改善箇所説明図

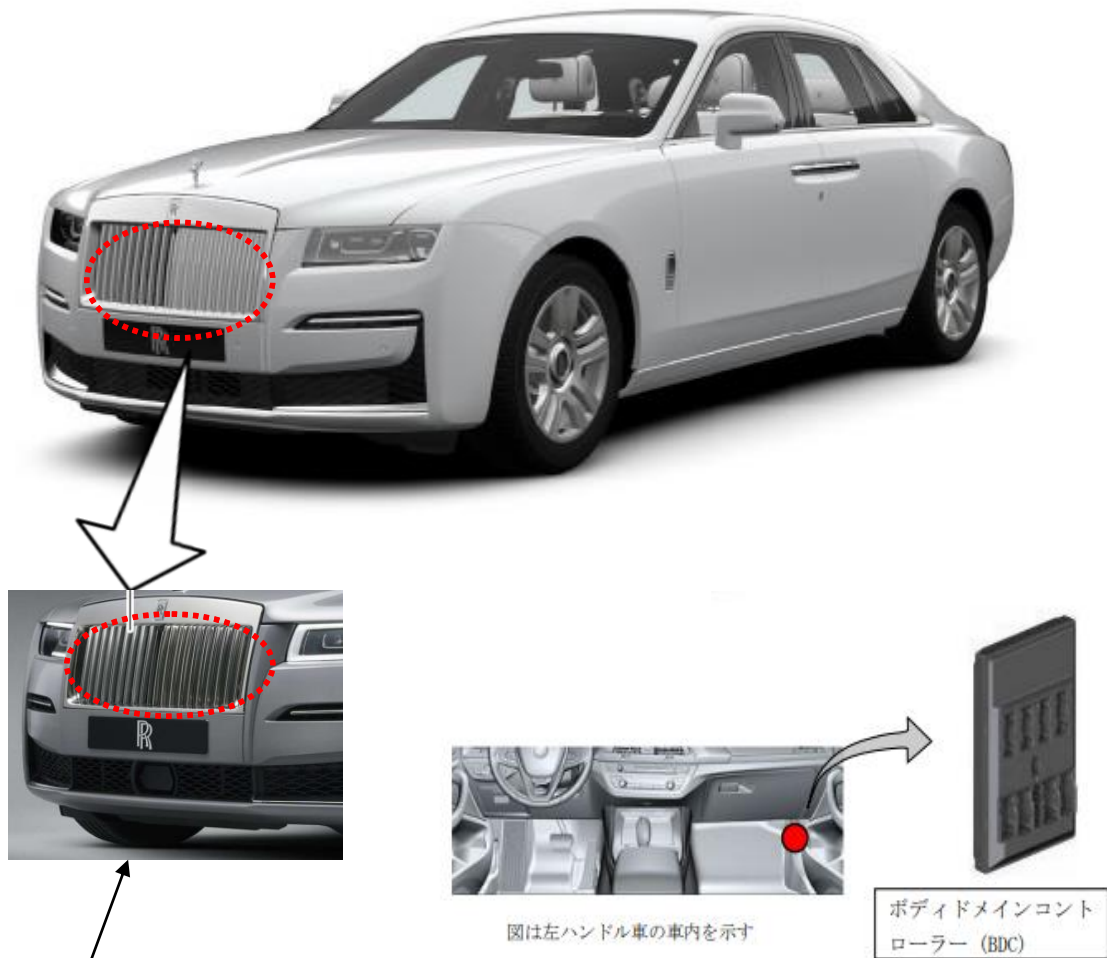
基準不適合発生箇所

ボディドメインコントローラー (BDC)

フロントグリル内の車幅灯

基準不適合の内容

ボディドメインコントローラー(BDC)のソフトウェアが不適切なため、車幅灯が故障した際の車幅灯の残存要件に適合できなくなり、運転者が車両の故障状態を正しく認識できない。

改善の内容

全車両、ボディドメインコントローラー (BDC) のプログラムを対策プログラムに変更する。

識別： 入庫時、車両のキーリーダーで作業完了の有無を確認できる。
